CONCEPTO TÉCNICO No CT - 4504
Revisión de Estudio Particular de Respuesta Local
de Amplificación de Ondas Sísmicas
Artículo 7 - Decreto 193 de 2006

PROYECTO COLINAS DE SANTA PAULA

El presente concepto técnico corresponde a la primera revisión realizada por la Dirección de Prevención y Atención de Emergencias, de la "Asesoría geotécnica y sismológica para la evaluación de la amenaza sísmica del proyecto Colinas de Santa Paula" en cumplimiento a lo estipulado en el Decreto 193 de 2006.

Figura 1. Localización del Proyecto Colinas de Santa Paula

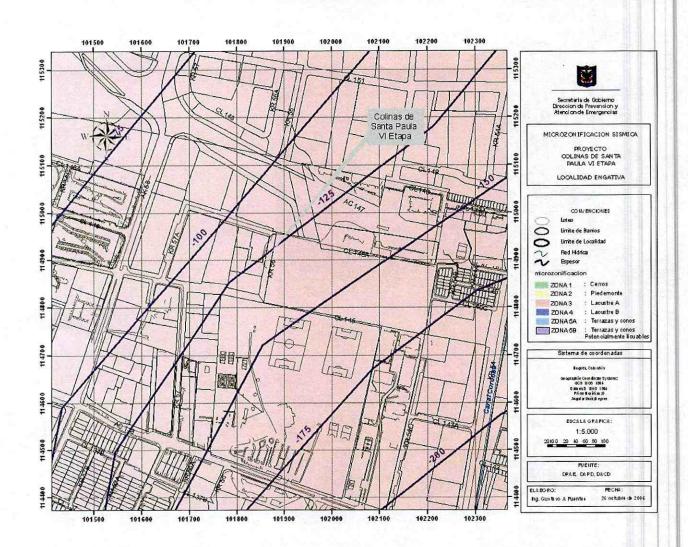
En el numeral 1.1 se indica que el sitio del proyecto se encuentra en la zona 3 según la Microzonificación Sísmica de Bogotá. Esta ubicación está de acuerdo con el Decreto 193 de 2006 (Figura 1 del presente concepto técnico).

El estudio CUMPLE con este requerimiento.
